改善箇所説明図

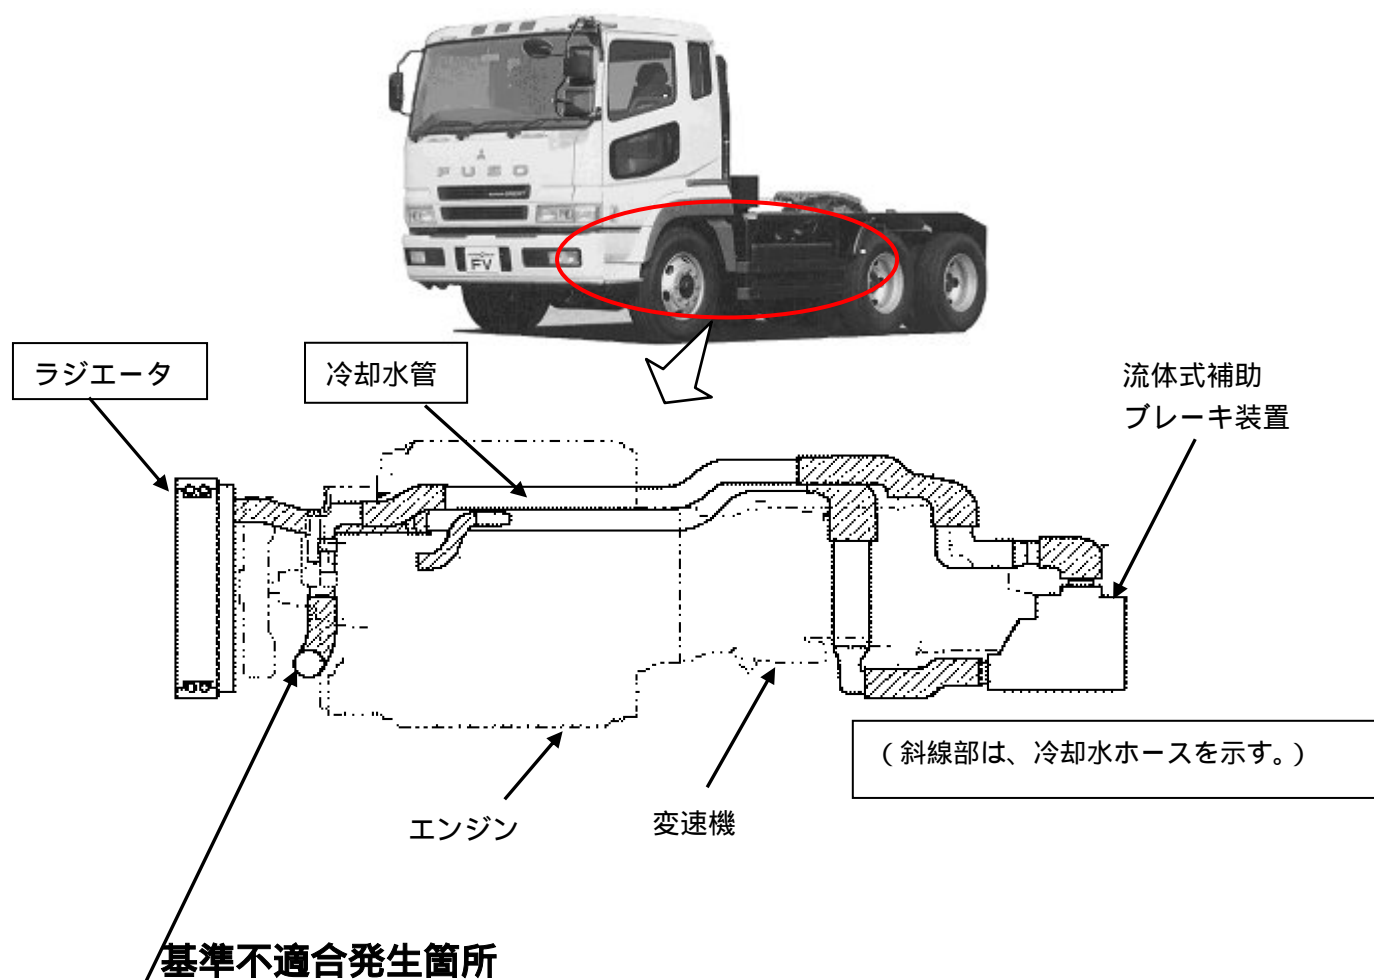
変速機に装着されている流体式補助制動装置の冷却水ホースの耐久性が不足しているため、走行時の振動等により亀裂が発生し、また、ホースが抜けるものがある。そのため、そのままの状態で使用を続けると、エンジン冷却水が大量に流出し、最悪の場合、エンジンが焼付き、走行不能となるおそれがある。

全車両、冷却水ホースを対策品と交換する。また、オイルクーラーの設置場所が異なる一部の車両については、ホースをつなぐ周辺部品一式も併せて対策品と交換する。

注：□は交換部品を示す。
